Fv.541 – Høyringsbrev – omklassifisering – Stokkabekken – Brubakken – Kattahola – Bømlo kommune

Fg/Ft.541 – Katthola

Ft.541 – Stokkabekken – Brubakken

Figur 2: Ft.541 hp 10 km 0,000 – 1,991

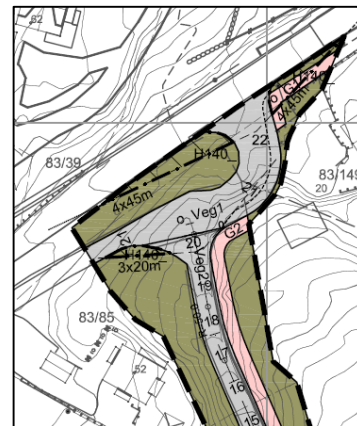
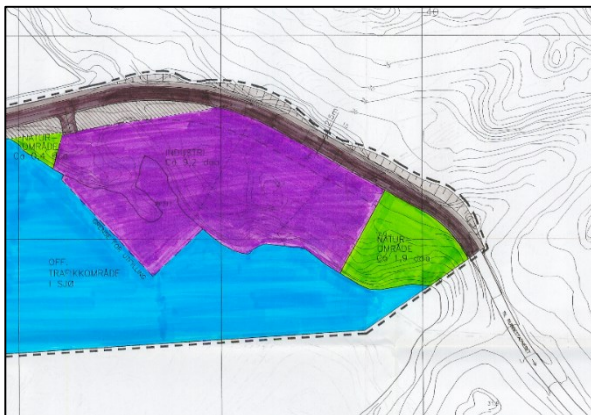
Vegen sør for Lessinger bru (brua er fjerna), vil ha funksjon som tilkomst til bustadfelt på Innvær, eit mindre industriområde ved Ternetangen og industriområde ved Brubakken. Etter vår vurdering samsvarer dette med definisjonen av adkomstveg gitt i N100, og vi vil kome med framlegg om at den gamle fylkesvegen, frå kryss ved Fv.542 Stokkabekkevegen til og med tilkomstveg i kulvert under ny veg vest for Stongarvågsbru (den nye brua på fv.541), vert omklassifiserast til kommunal veg. I tillegg inneheld framlegget tilråding om at tilkomstveg mellom ny og gamal fylkesveg sør for Brubakken får status som kommunal veg. Dette gjeld følgjande vegstrekningar:

Ft.541 hp 10 km 0,000 – 1,991 lengde 1991 meter og Ft.541 hp 50 km 0,000 – 0,186 lengde 186 meter – totalt 2177 meter vert omklassifisert til kommunal veg.

Syrtfaring i samband med eventuell omklassifisering - Børnlo-kommune
FT 541 hp 10 km 2,304 - 2,937 og FG 541 hp 210 km 2,311 - 2,448 - Kattohola
Registrerte punkt på syrtfaring 24.03.2017
30.03.2017
Målestokk 1:2500
Statens vegvesen

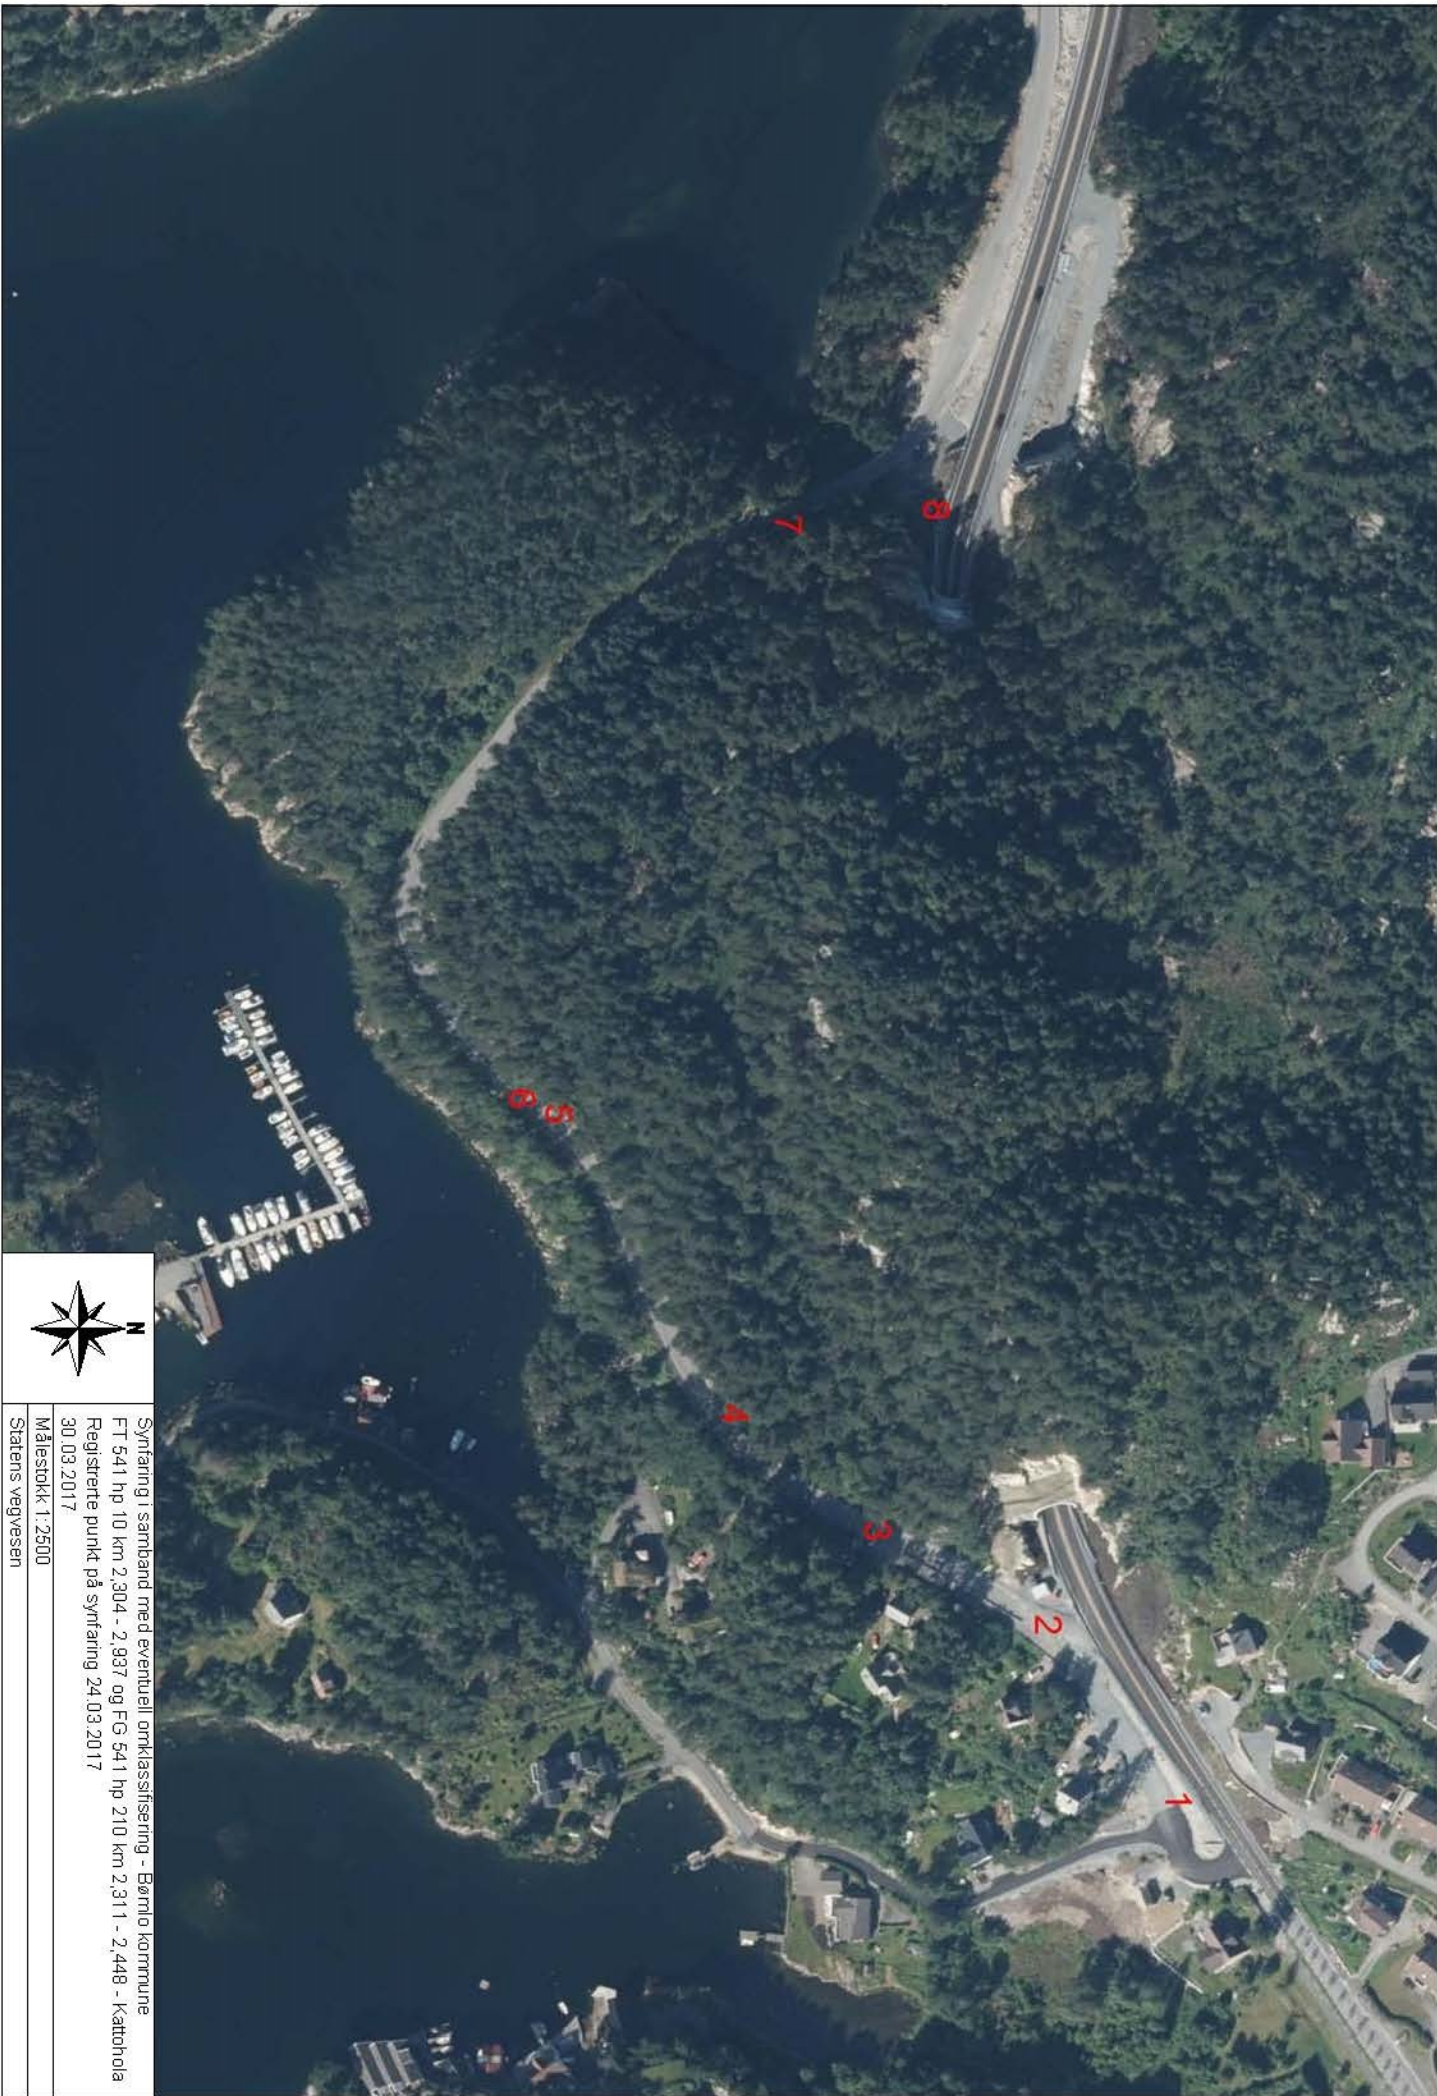
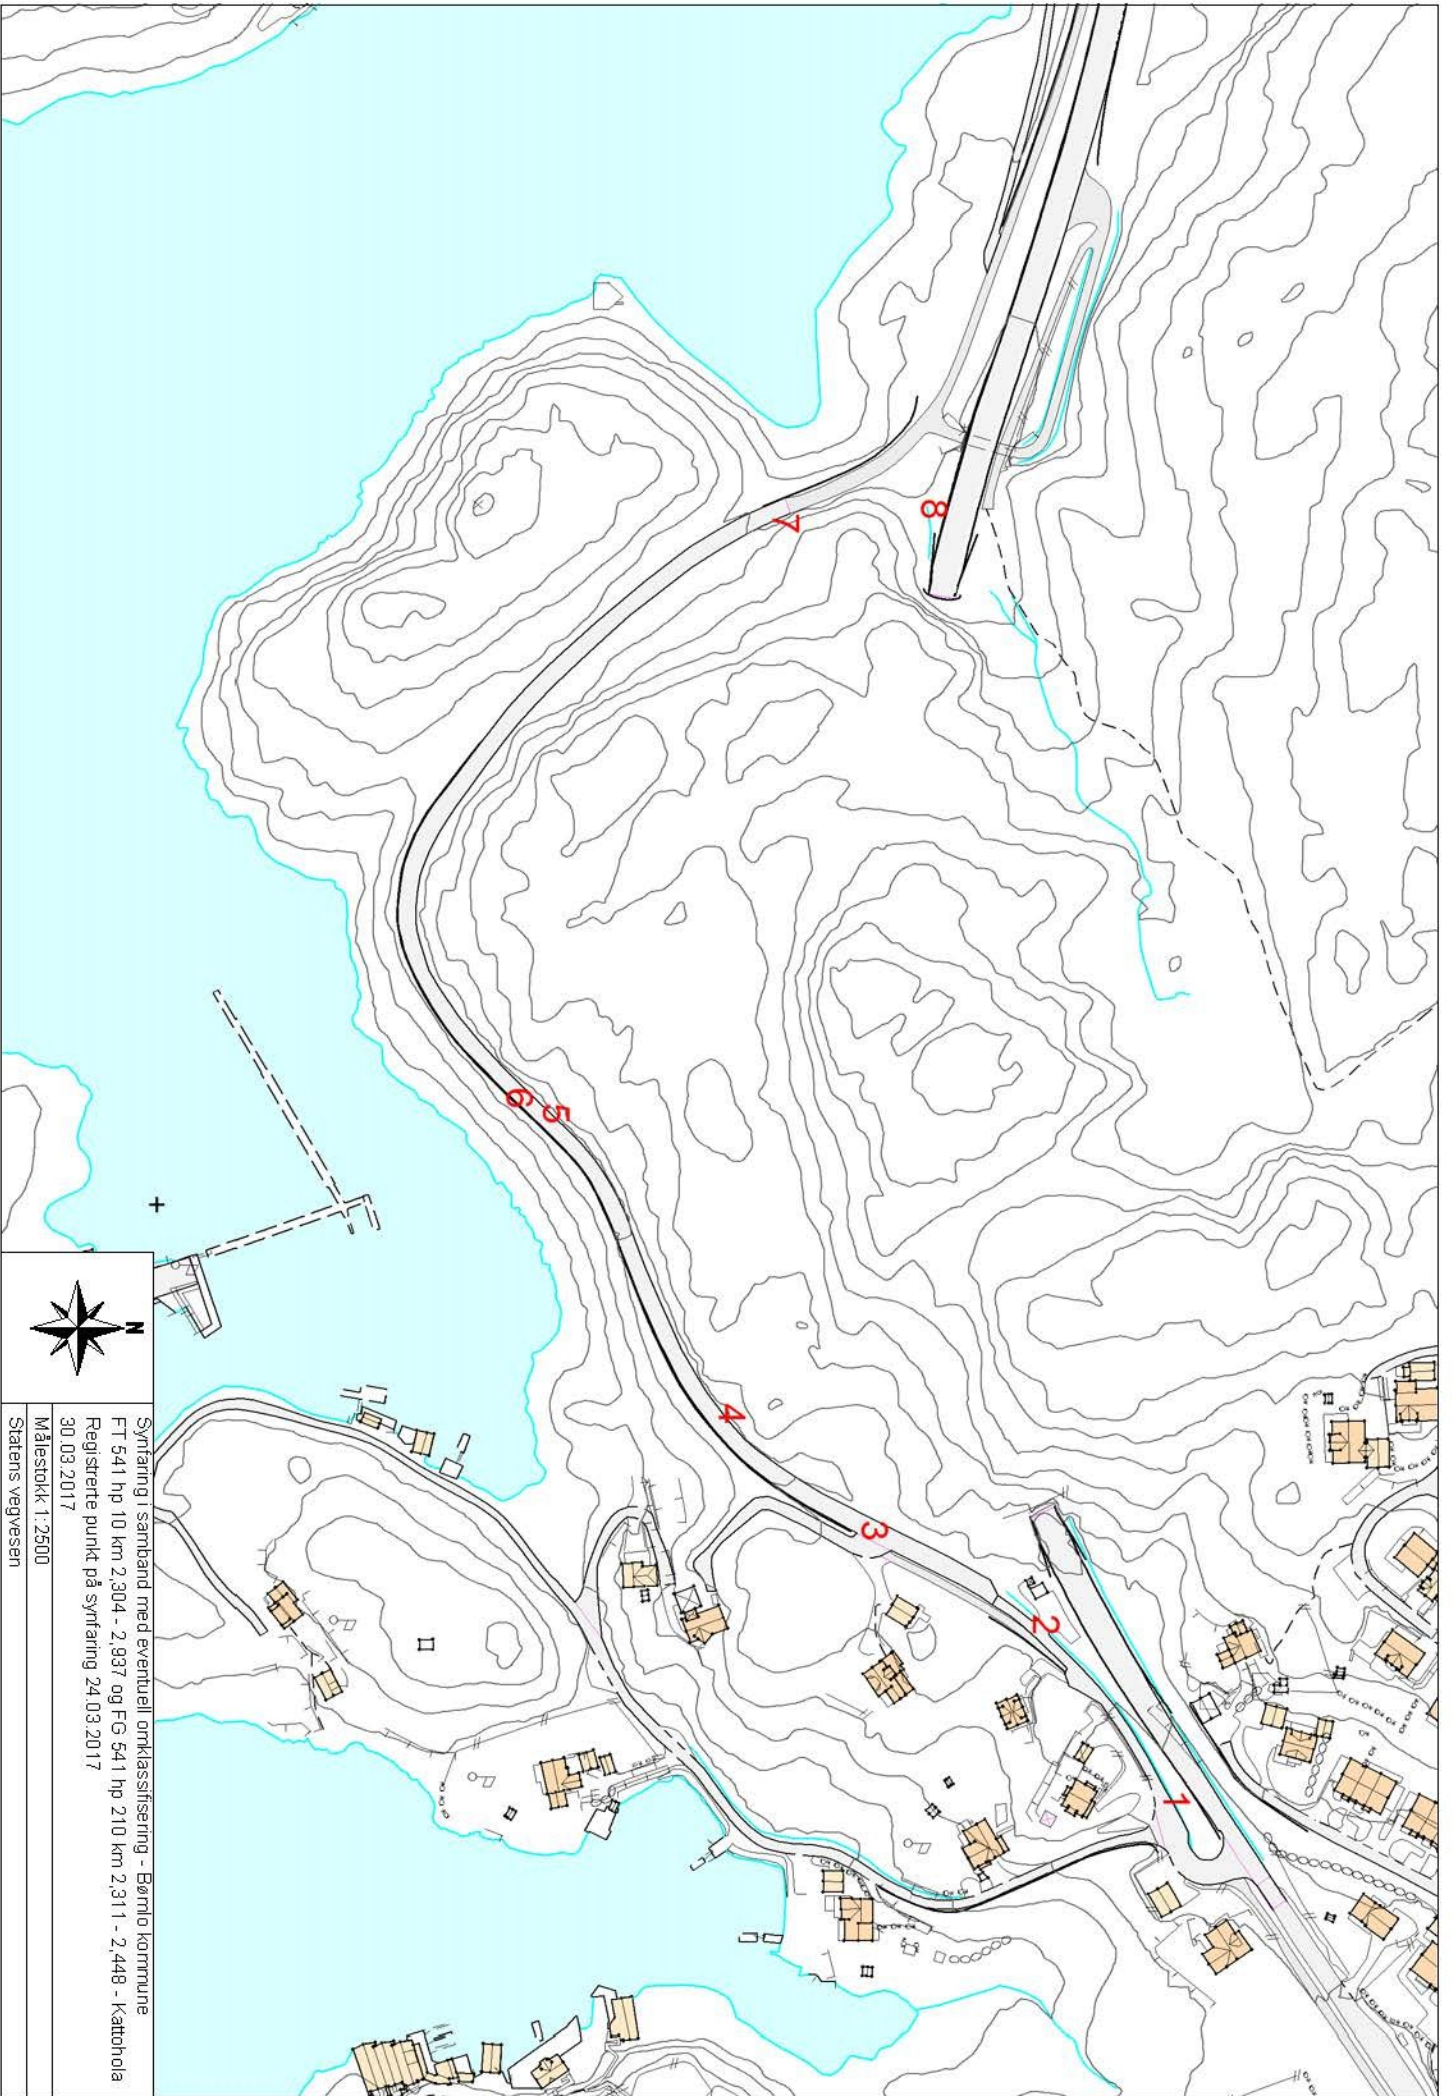
Funn/vurdering: Alle kummer skal sjekkast og eventuelt tømmast.

P	Hp	Km	Skade, mangel	Tiltak	Bilde
1	10	2827 – 2935	Dårleg avrenning av veg	Reinske grøfter/ fjerne torvkant	 
2	10	2,818 og 2,825	Dårleg drenerings- system	Forleng rør og etablere sandfang

4	10	2,690	Dårleg inntak av vatn	Etablere ny murt inntaks-kum	
5	10	2,573	Stikkrenne er tetta igjen	Frigjere stikkrenne

7	10	2,312		Meisle vekk «nase»	
---	----	-------	--	--------------------------	--

P	Hp	Km	Skade, mangel	Tiltak	Bilde
3	10	2,680 - 2,800 (om lag)	Hol i asfalt	Ny asfalt, 70 meter x 1,5 meter ≈ 120 m ²

6	10	2,500 - 2,580 (om lag)	Dårleg asfalt	Ny asfalt 80 meter x 1,5 meter ≈ 150 m ²

P	Hp	Km	Skade, mangel	Tiltak	Bilde
8	10	2,445 - 2,470		Drifts- ansvarleg for fylkesveg slår 6 meter ut frå fylkesveg- kant.

Synfaring i samband med omklassifisering
FT 541 hp 10 km 1,286 - 0 (mot km-retning) - Brubakken/Stokkabekken - Børmo kom
Registrerte punkt på synfaring 21.9.2017
03.10.2017
Målestokk 1:4000
Statens vegvesen

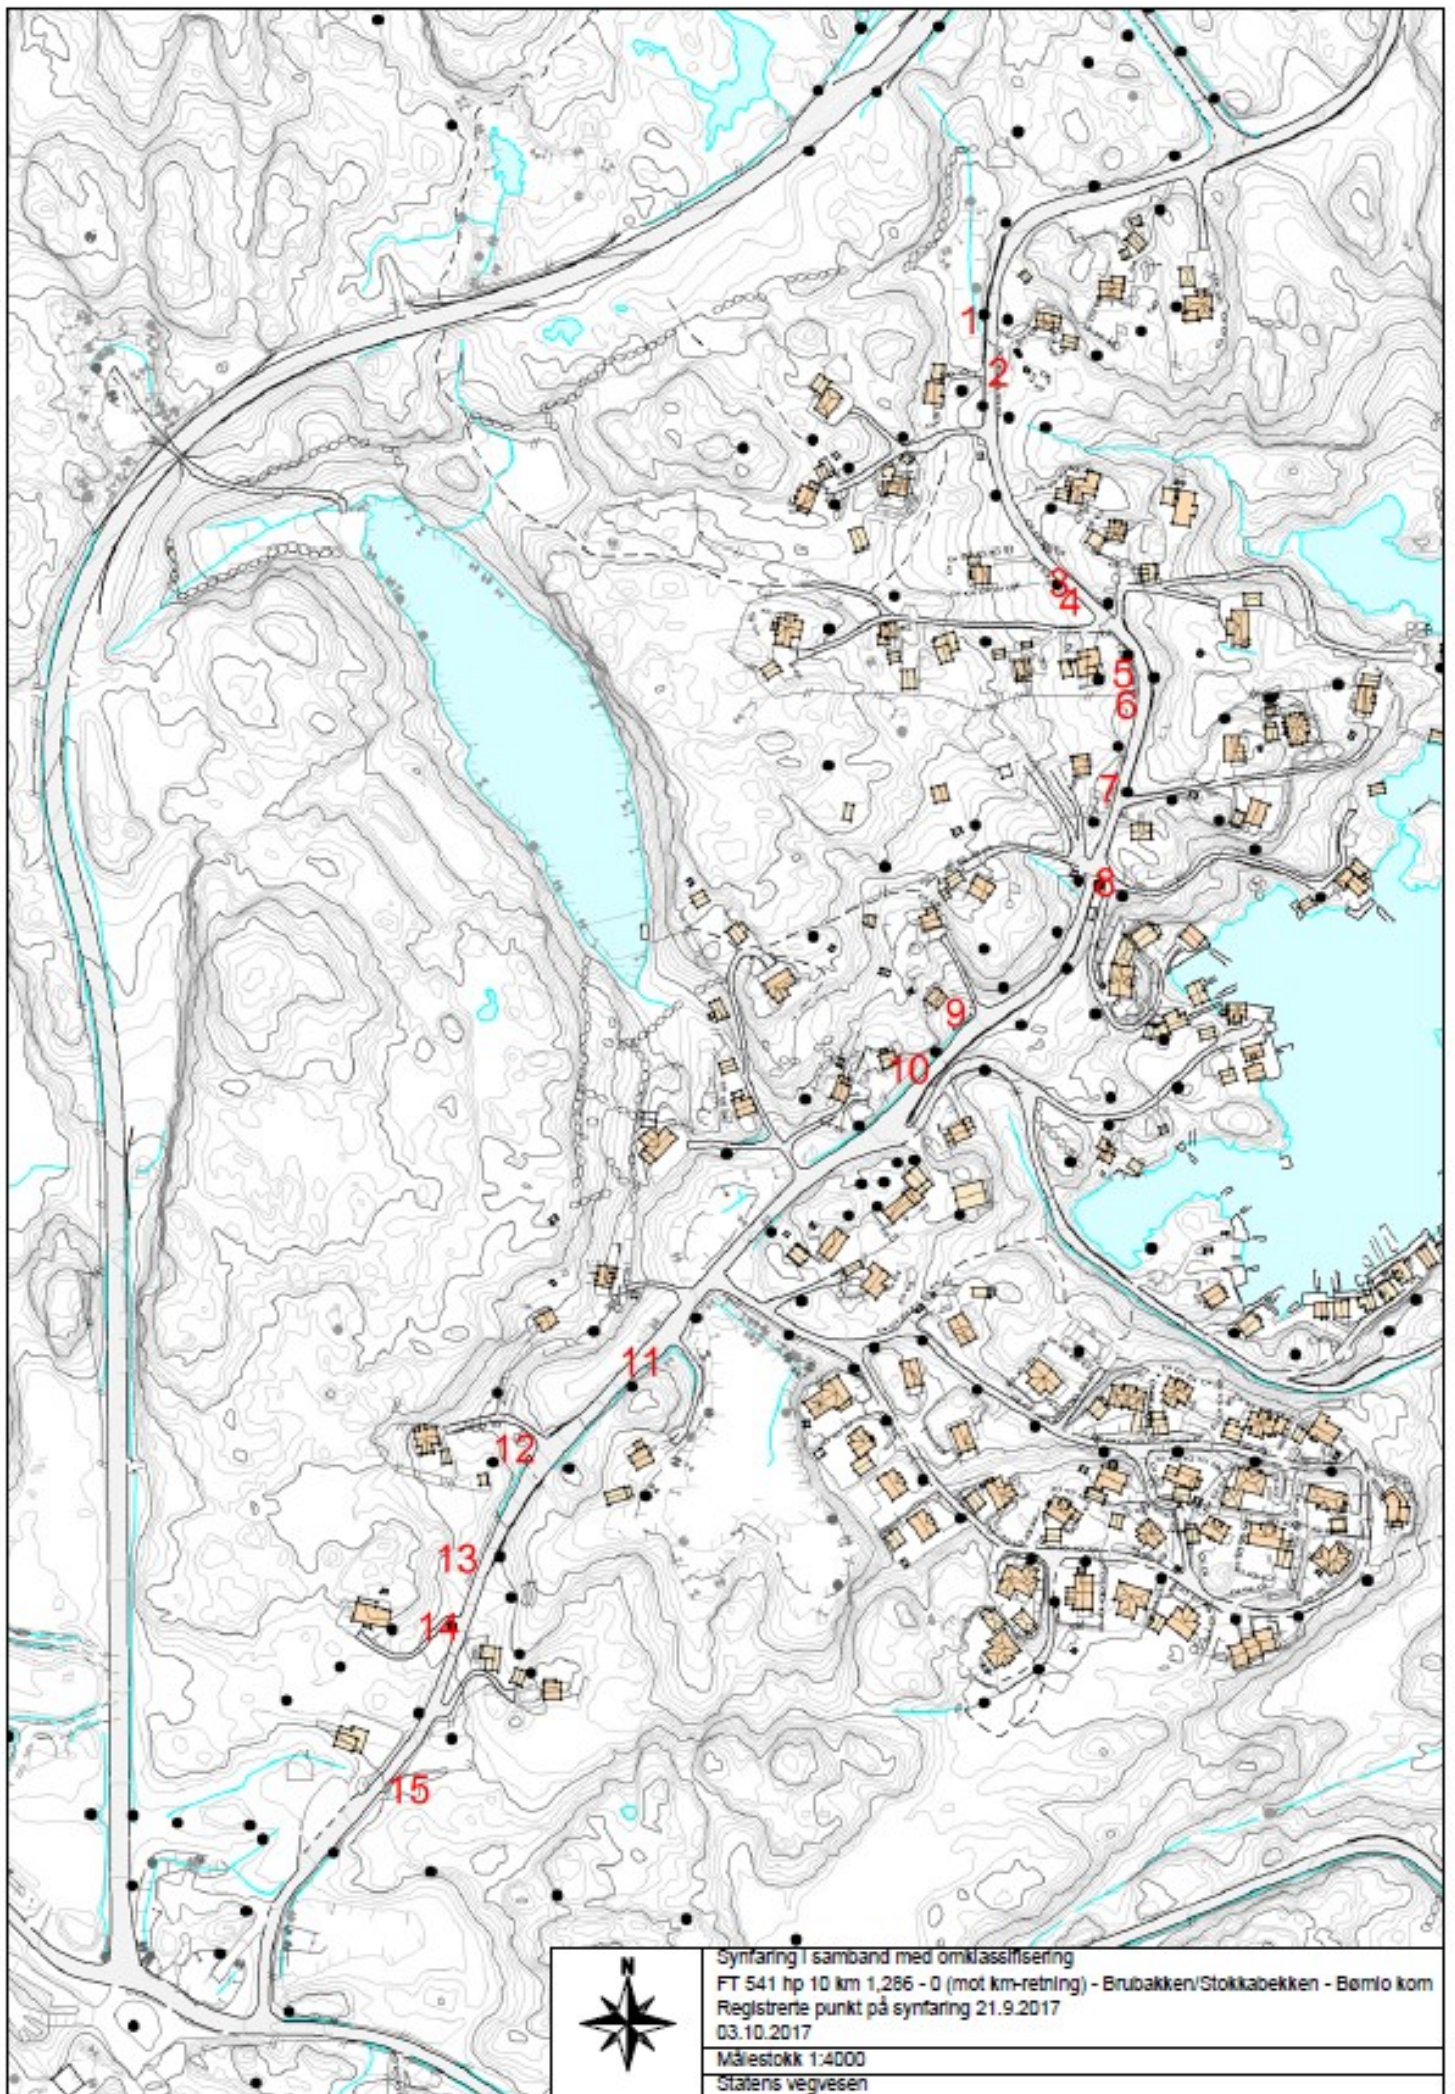
- Alle stikkrenner skal sjekkast og eventuelt renskast
- Grøfterensk langs heile strekninga

P	Hp	Km	Skade, mangel	Tiltak	Bilde
1	10	1,180		Reinske langs-gående inntak

4	10	0,969		Reinske stikkrenne dersom ho fins	
6	10	0,840- 0,890	Manglar grøft

9	10	0,681	Stikkrenne i hagen		
10	10	0,646	Hol, manglar rist		
11	10	0,460- 0,490		Sjekke NVDB-uttak om det er stikkrenne her. Evt. leite etter inntak og definere type.	
12	10	0,353	Nesten tett inntak	Reinske inntak og utløp. Etablere kuppelrist ved inntak.

13	10	0,270- 0,350		Reinske grøft	
14	10	0,260	Det samlar seg vatn rundt avkjørslepunktet	Eigar av avkjørsla sitt ansvar	
15	10	0,175		Reinske inntak

P	Hp	Km	Skade, mangel	Tiltak	Bilde
2	10	1,053- 1,083	Dårleg asfalt	Ny asfalt, 1 m x 30 m = 30 m ²	
3	10	0,947- 0,967	Dårleg asfalt	Ny asfalt, 1 m x 20 m = 20 m ²

P	Hp	Km	Skade, mangel	Tiltak	Bilde
5	10	0,888- 0,908		Informere hageeigar om at han må fjerne hekk	
7	10	0,820- 0,850		Fjerne hekk/gran /tre

P	Hp	Km	Skade, mangel	Tiltak	Bilde
8	10	0,790	Rekkverksskade

P	Hp	Km	Skade, mangel	Tiltak	Bilde
	10	1,000 og 0,500		Fjerne km-skilt, 2 stk
